福島第一原子力発電所 特定原子力施設に係る実施計画変更比較表（第Ⅱ章 2.11 使用済燃料プールからの燃料取り出し設備）

福島第一原子力発電所 特定原子力施設に係る実施計画変更比較表（第Ⅱ章 2.11 使用済燃料プールからの燃料取り出し設備）

福島第一原子力発電所 特定原子力施設に係る実施計画変更比較表（第Ⅱ章 2.12 使用済燃料共用プール設備）

図5-19 がれき衝突解析における上部端栓の塑性歪分布

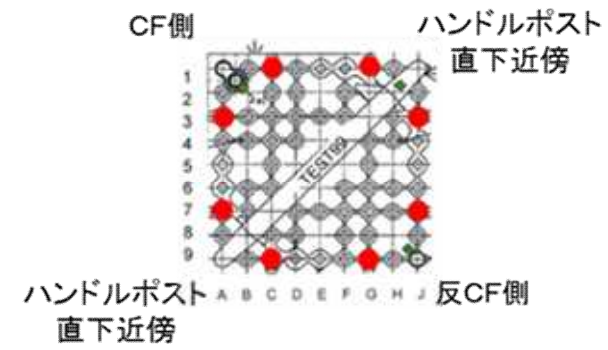
変更前	変更後	変更理由
<p>(現行記載なし)</p>	<p><u>本解析に用いた未照射材及び照射材の物性値を表5-2に示す。なお、結合燃料棒の上部端栓部の中性子照射量は他の部位に比べて少ないことから、保守的に未照射材の物性値を使用した。</u></p> <p><u>(2) 解析結果</u></p> <p><u>がれき衝突解析の結果を図5-19に示す。いずれの条件においても燃料棒の上部端栓部にのみ塑性歪が発生し、被覆管部、下部端栓部に塑性歪は見られなかった。</u></p> <p><u>CF側と反CF側の結合燃料棒（上部端栓部）4本の塑性歪はいずれも2.8%^{※1}未満であることから、実力的には吊り上げ時に荷重を負担できるものとする。この場合、中性子照射による結合燃料棒の伸びのバラツキを考慮したとしても、少なくとも3点以上でバランスを保ち吊り上げるため、結合燃料棒全体では1tは問題なく吊り上げられる^{※2}ものとする。</u></p> <p><u>また、5.1のがれき落下衝撃試験で上部端栓近傍に発生した塑性歪の測定結果を図5-20に示す。測定の結果、ハンドルポスト直下近傍の結合燃料棒4本に発生した塑性歪と比較して、残りのCF側、反CF側の結合燃料棒に発生した塑性歪は小さい値となり、がれき衝突解析と同様な傾向であった。</u></p> <p><u>※1 これまでに実施された燃料被覆管（未照射材、照射材）の軸方向の引張試験に係る知見のうち破断に至った塑性歪の最小値。そのため、この値に達した場合でも必ずしも破断するわけではない。</u></p> <p><u>※2 浸漬試験後引張試験の結果（図4-6、図4-7）より結合燃料棒の垂直方向の引張強度は未照射材、照射材ともに1本あたり1t以上。</u></p> <p><u>5.3.2. 吊り上げ時のハンドルの健全性</u></p> <p><u>(1) 試験概要</u></p> <p><u>燃料吊り上げ時の荷重負担箇所として、変形したハンドルについても同様に、実機相当の吊り上げ荷重負荷時の健全性を確認する必要がある。このため、3号機SFP内に保管されている燃料と同タイプのハンドルに、がれき衝突を模擬した変形を付与したうえで引張試験を行い、有意なき裂が発生しないことを確認した。</u></p> <p><u>また、ハンドルに2本あるハンドルポストの片側を模擬した引張試験を行い、有意なき裂が発生しないことを確認した。</u></p> <p><u>(2) 試験条件</u></p> <p><u>引張試験の試験体として、9×9燃料（A型）のUTPを用意した。引張試験に先立って、図5-21に示す変形付与装置を用いて初期変形（動的荷重、静的荷重）を付与した。引張荷重は、ハンドル変形の無い燃料と同様な吊り上げ荷重として1tで吊り上げることを想定し、試験では燃料取扱機荷重計誤差等を考慮して13kNとした。また、荷重上限の2倍（引張試験装置の上限）として燃料取扱機荷重計誤差等を考慮して26kNの試験を実施した。なお、引張回数は、実機で想定されるハンドル変形燃料の吊り上げ回数を考慮して10回とした。ハンドルの引張試験装置を図5-22に示す。</u></p> <p><u>ハンドルポスト模擬試験体については、13kN及び26kN試験に加えて、試験片が破断するまで荷重を付与した。</u></p>	<p>ハンドル変形燃料の取り扱いに関する新規記載</p>

図5-21 ハンドルへの変形付与装置

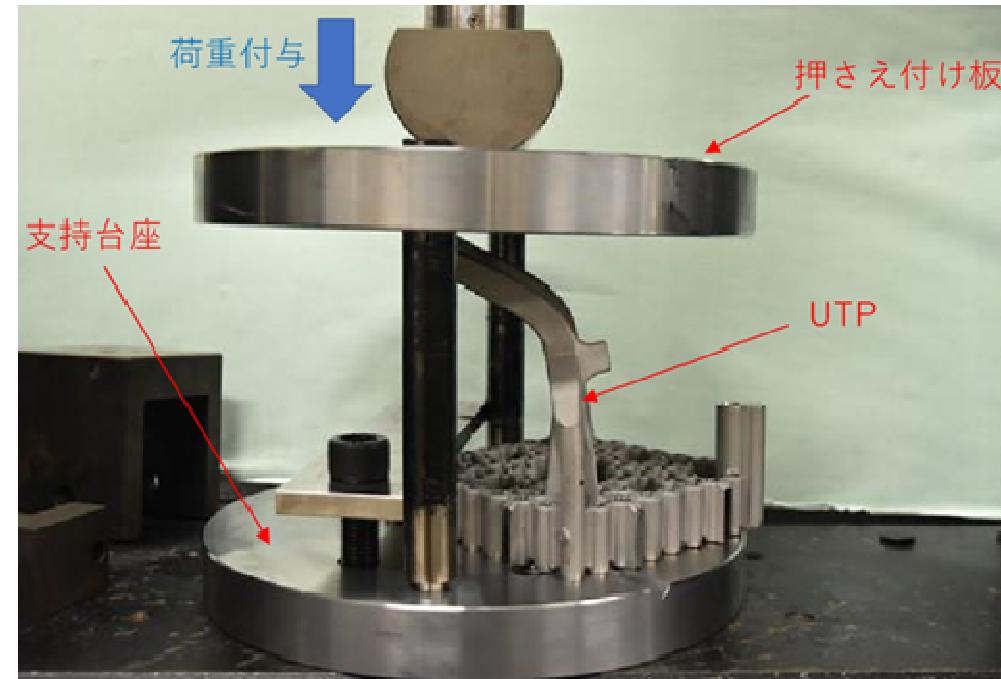
ハンドル変形燃料の取り扱いに関する新規記載

図1 LS-DYNAコードの解析フロー図

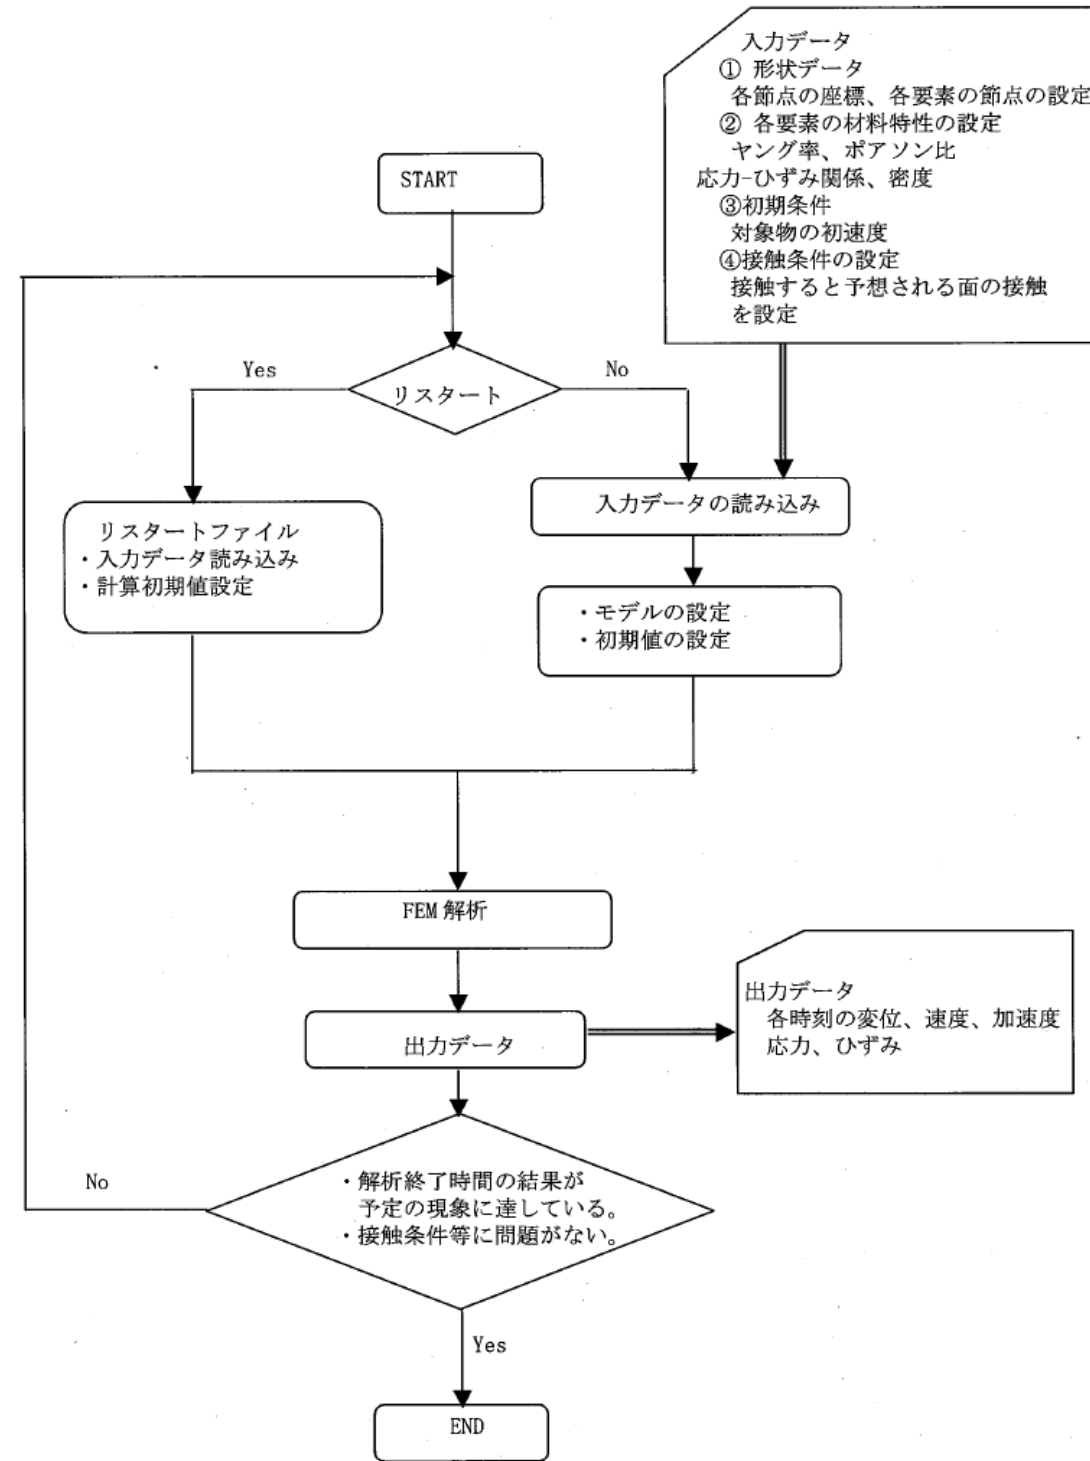
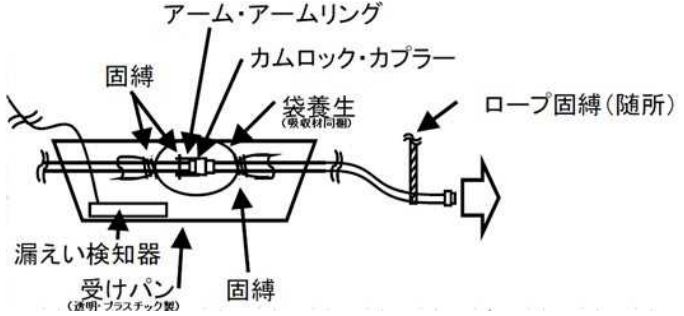
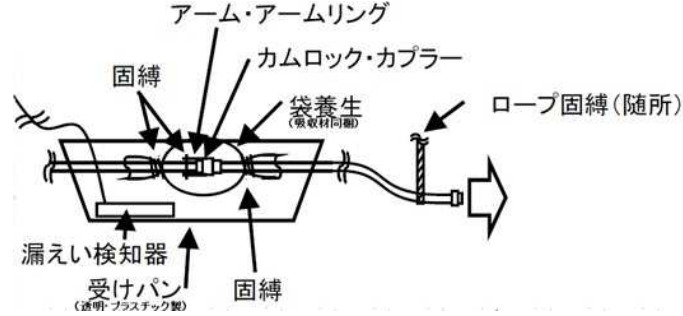
変更前	変更後	変更理由
<p>(現行記載なし)</p>	<p style="text-align: right;"><u>参考資料(2)</u></p> <p style="text-align: center;"><u>がれき衝突解析に用いるコード(LS-DYNA)について</u></p> <p><u>(1) 概要</u> <u>LS-DYNAコードは米国Livermore Software Technology Corporation(LSTC社)からリリースされた汎用陽解法有限要素解析に基づく3次元非線形衝撃応答解析コードであり、輸送キャスクの衝撃解析等に広く利用されている。</u></p> <p><u>(2) 機能</u> <u>LS-DYNAコードは、衝撃解析に際して以下の機能を有している。</u> <u>① 材料の非線形性を取り扱いできるため、衝撃吸収材が衝撃時に降伏応力を超え、塑性変形することによって衝撃エネルギーを吸収することを考慮できる。</u> <u>② 20を超える接触オプションが有効であり、接触面には固着、剥離、接触、滑り、摩擦などの条件が設定できる。</u> <u>③ 面と面の接触状態だけでなく、辺と辺、節点と面の接触も可能である。</u> <u>④ 要素の消滅などの特殊な条件も扱うことができる。</u> <u>⑤ 多数の金属、非金属材料モデルを有している。</u></p> <p><u>(3) 解析フロー</u> <u>LS-DYNAコードの解析フローを図1に示す。</u></p> <p><u>(4) 使用実績</u> <u>LS-DYNAコードは、これまで自動車分野をはじめ、多くの分野の衝撃解析に対して使用実績がある。</u> <u>原子力分野では、返還ガラス固化体輸送用キャスクの核燃料輸送物設計承認書において、構造解析の解析コードとして使用されている実績がある。</u></p> <p><u>(5) 検証方法</u> <u>実験との比較による検証が実施されていることを確認している。</u></p>	<p>ハンドル変形燃料の取り扱いに関する新規記載</p>

ハンドル変形燃料の取り扱いに関する新規記載
